ملحق رقم (2)  
العطاء المركزي رقم (2026/83) الخاص  
بتنفيذ مبنى مركز ثقافي شامل / محافظة مادبا  
الجهة المستفيدة: وزارة الثقافة

الموضوع: العطاء المركزي رقم (٢٠٢٦/٨٣) الخاص بتنفيذ مبنى مركز ثقافي شامل/ محافظة  
مأديا

استفسارات المقاولين

SHEET TITLE:  
FOUNDATION PLAN  
عدد

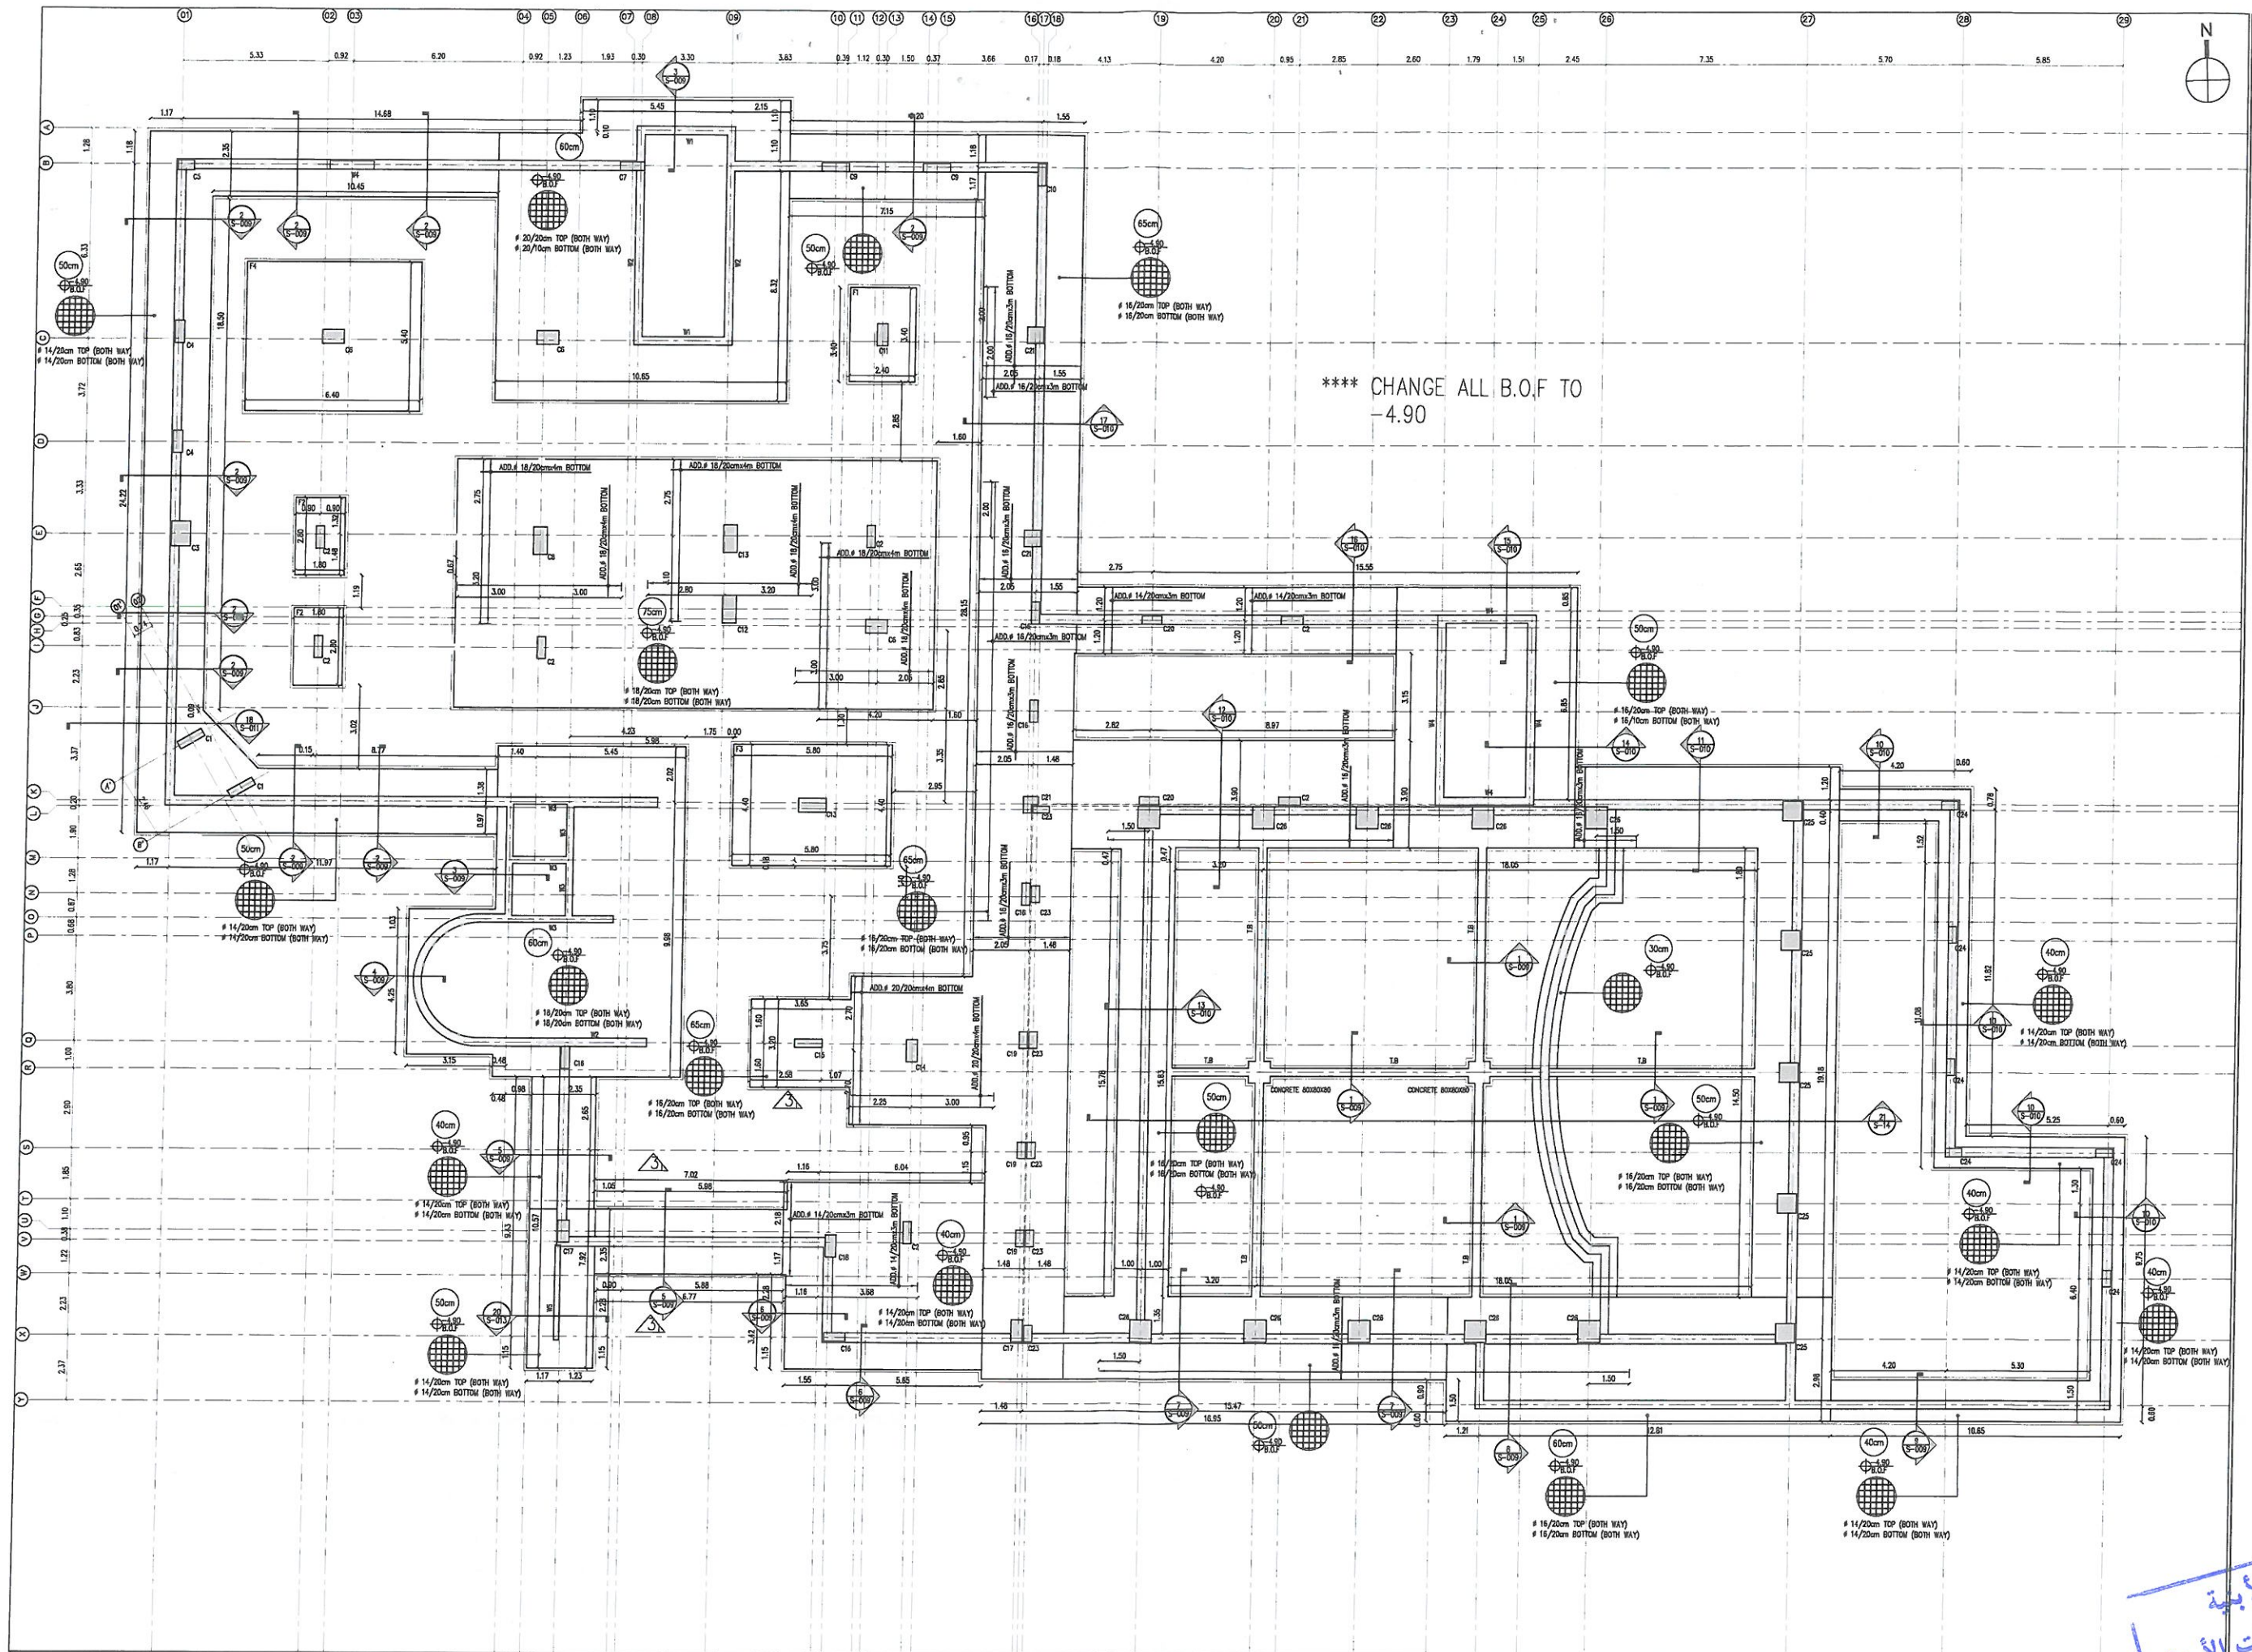
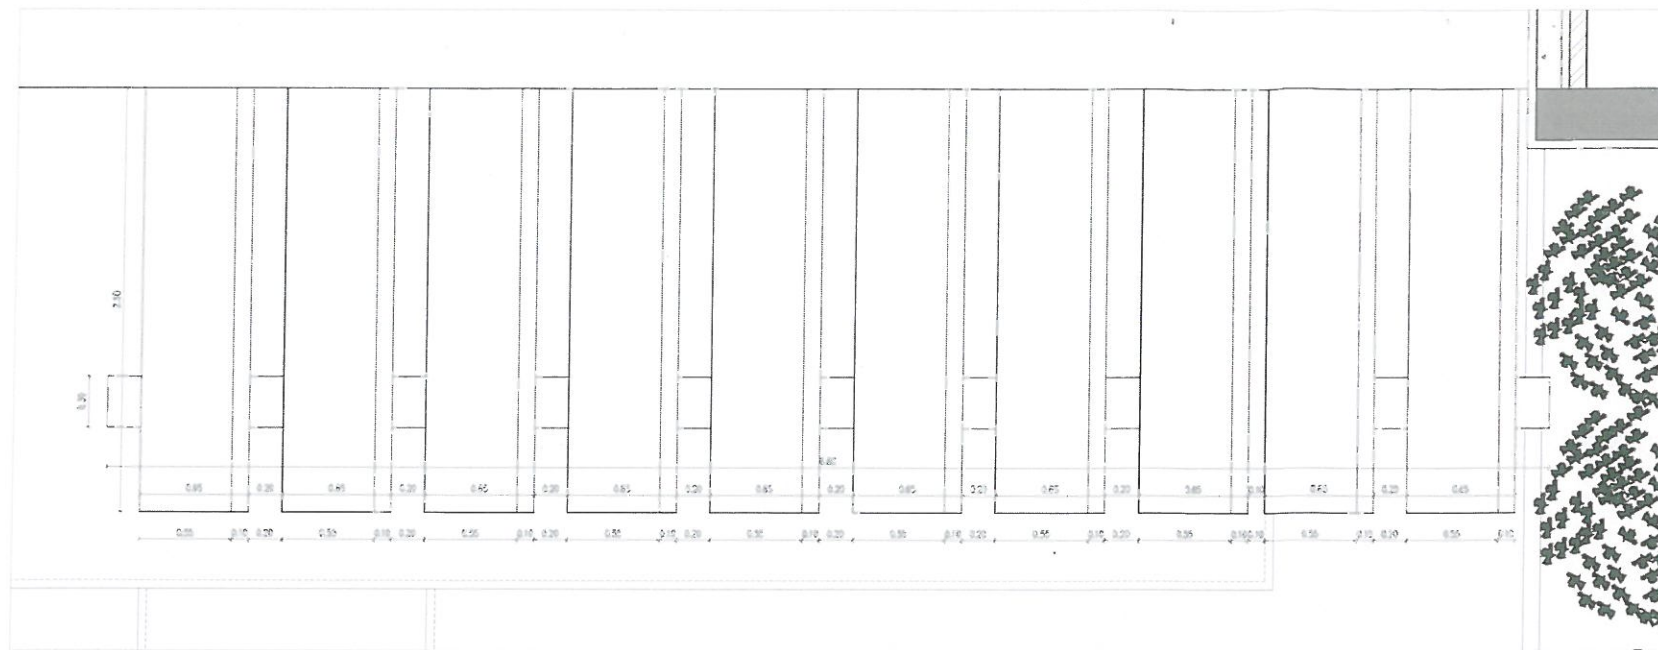
| مرفق مخطط معدل لمخطط القواعد صفحة S-007 معدلة ويطلب الالتزام بما ورد في المقاطع الانشائية. | 51 يوجد اختلاف في ارتفاع القواعد بين المخططات والمقاطع في المخططات الانشائية.                                                                                                                                                                                                                                                                                                   |  |
| مرفق مخطط معدل لمخطط القواعد صفحة S-007 . مرفق وصف معدل صفحة C-14 معدلة.                   | 53 مقطع القاعدة رقم ٢١ الموجود في المخططات الانشائية للقواعد غير موجود في مخطط القواعد؟ عدم وجود بند بولسترين سماكة ٥ سم وعدم شموليته في بنود العطاء؟                                                                                                                                                                                                                           |  |

- 1- مرفق طياً صفحة عدد (7) تتضمن ردود صاحب العمل على طلبات الإيضاح الواردة من المناقصين.
- 2- تلغى الصفحات ذوات الأرقام (C-14، C-49، C-60، 9، M-3) من جدول كميات العطاء وتُستبدل بالصفحات ذوات الأرقام (C-14 Modified، C-49 Modified، C-60 Modified، 9 معدلة، M-3 معدلة).
- 3- إضافة مخطط رقم 09-TYPICAL DETAIL.
- 4- إلغاء مخطط رقم S-007 واستبداله بالمخطط S-007 المعدل.

③ ALUCOBOND CANOPY 3D Scale: 1:20

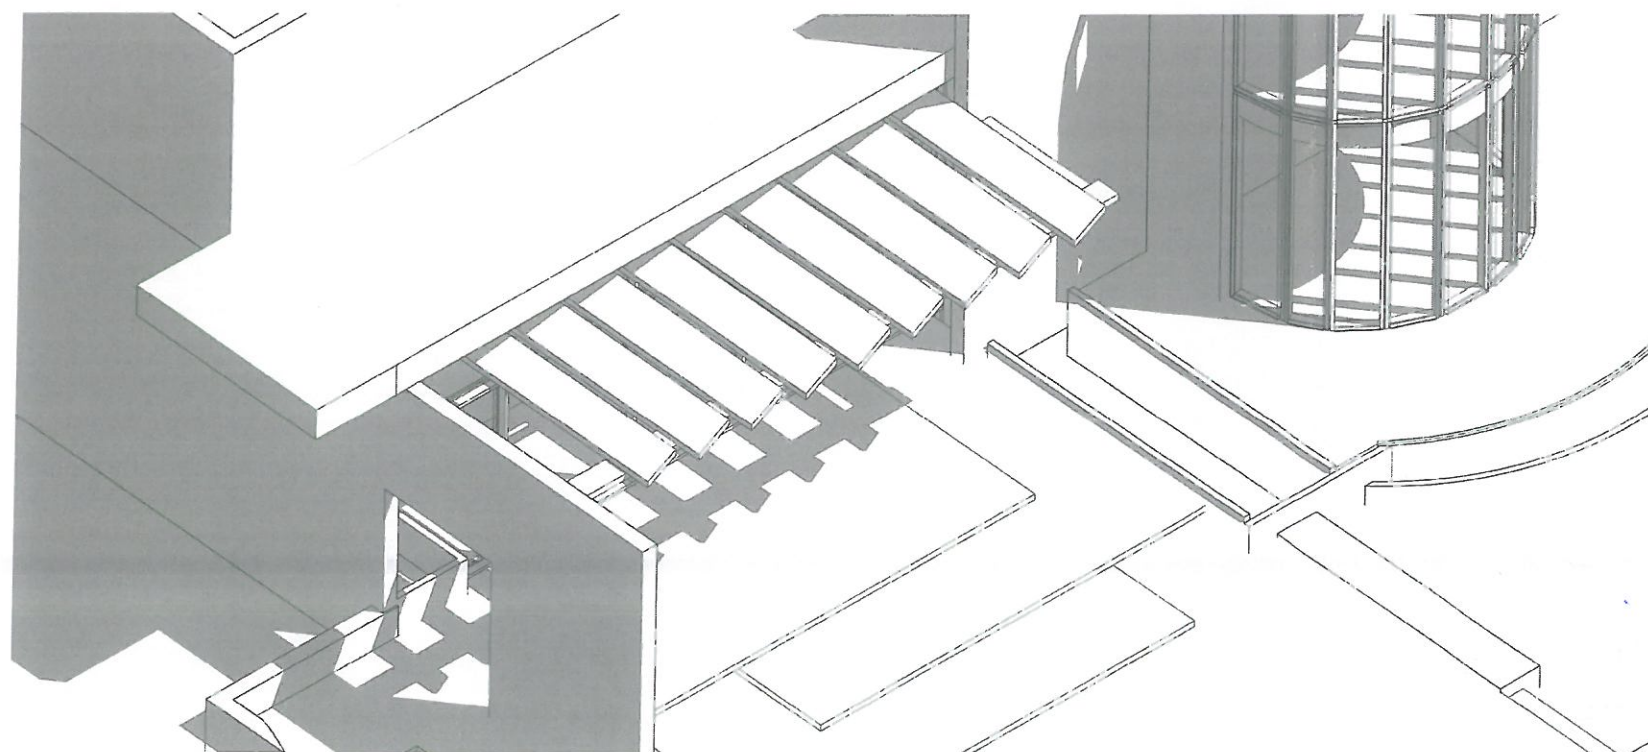
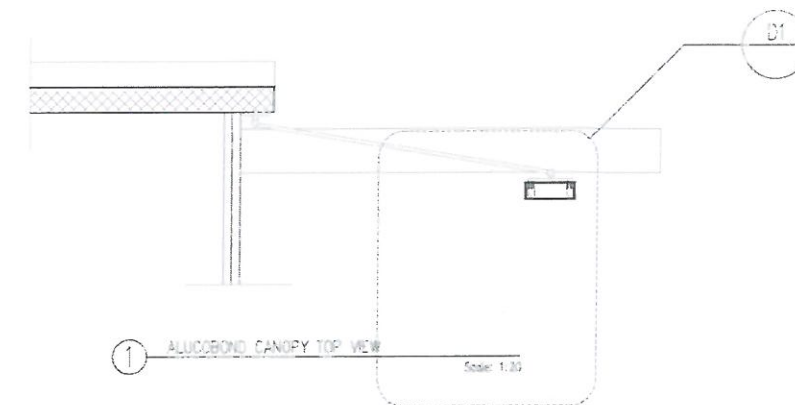
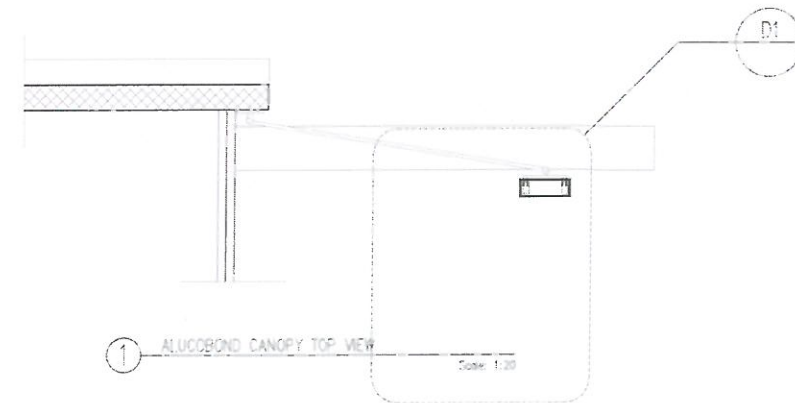
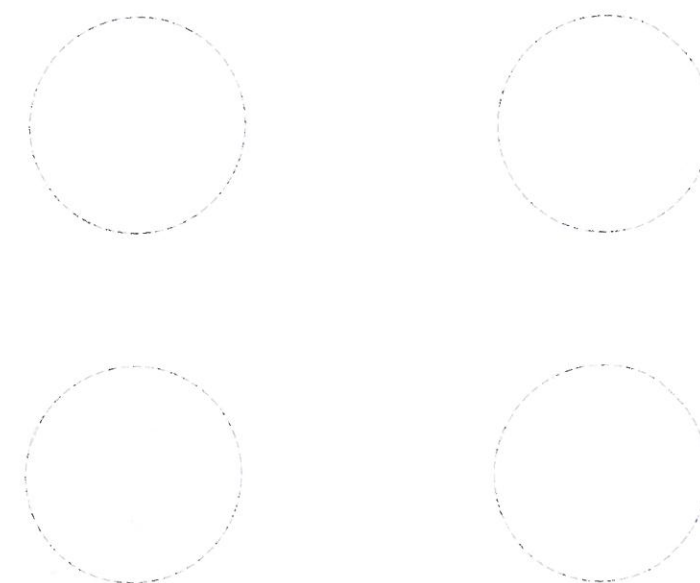
| 12 | لاحقاً لأعمال البند الرابع والعشرين من الباب التاسع (المظلة المعدنية): يرجى تزويدنا بالتفاصيل الكاملة للهيكل المعدني والمواصفات المطلوبة.                                                                                                                                                                                                                                                                                                                                                            | مرفق مخطط توضيحي 3D، صفحة رقم A-511 ويطلب الالتزام بمواصفات وشروط البند حيث يطلب من المقاول تقديم المخططات الإنشائية التنفيذية للاعتماد من المهندس المشرف.                                                                                                                                                                                                                                                                                                                                                                                                                                                                                                                                               |
